Wettbewerb für die Erweiterungs-Bauten des Kantonspitals Glarus.

Aus dem Bericht des Preisgerichtes.

I. Rang ex aequo (5000 Fr.). Entwurf Nr. 7. — Verfasser: Architekten Hans Leuzinger in Glarus und P. Truniger in Wil.

I. Rang ex aequo, Entwurf Nr. 7. Lageplan 1:2500.
Verfasser: Arch. H. Leuzinger (Glarus) und P. Truniger (Wil).

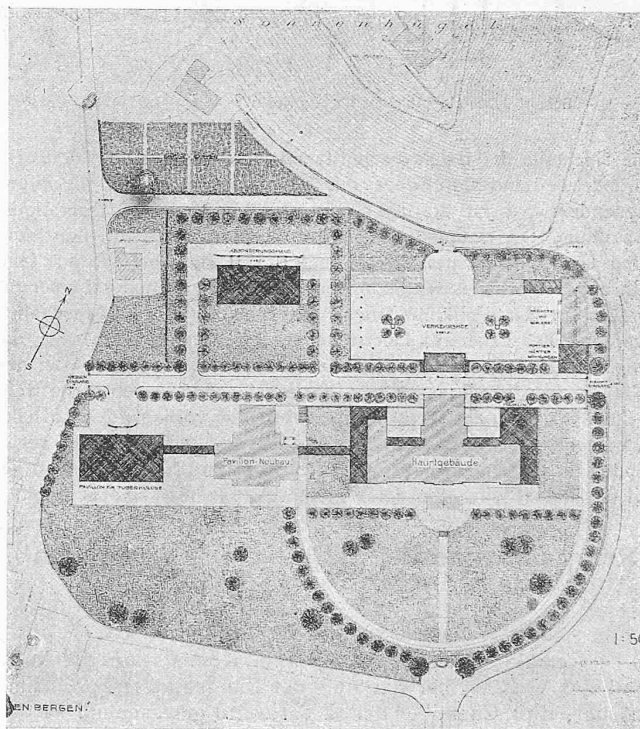
Nr. 7. „Unter den Bergen“. Gesamtanlage überaus klar, mit richtiger Plazierung der Gebäulichkeiten, nur das Absonderungshaus dürfte mehr nach Nordwesten verschoben werden. Die Vorteile einer gradlinigen Betriebsstrasse sind einleuchtend. Ihre Einmündungen in die öffentlichen Strassen sollten durch Erweiterungen verbessert werden. Durch brückenartige Ausbildung dieser Betriebstrasse hinter dem Hauptgebäude könnten

die Nachteile der tiefeingeschnittenen Höfe gemildert werden. Die Grundrisse sind durchwegs mit Sachkenntnis gut durchgebildet. Besonders gut ist die Lage und Durchbildung der Operations-Abteilung. Der Haupteingang sowie die erweiterten Mittelkorridore sind knapp beleuchtet. Der Chefarzt-Abteilung im 2. Stock fehlt ein abgeschlossenes Wartezimmer. Dem Untersuchungszimmer für Frauen in der Poliklinik muss ein direkter Eingang geschaffen werden. Die Lage des Leichenhauses ist sehr zweckmässig, dagegen sollten die Räume noch besser disponiert werden. Bei den klimatischen Verhältnissen von Glarus ist der vorgeschlagene weitgehende Ausbau des Daches abzulehnen. Im vorliegenden Fall sind die Dachfenster viel zu klein. Das Massenverhältnis der Bauten gegen Süden ist ein angenehmes, dagegen kann die Rückseite einen gewissen industriellen Einschlag nicht verleugnen. (Forts. folgt.)
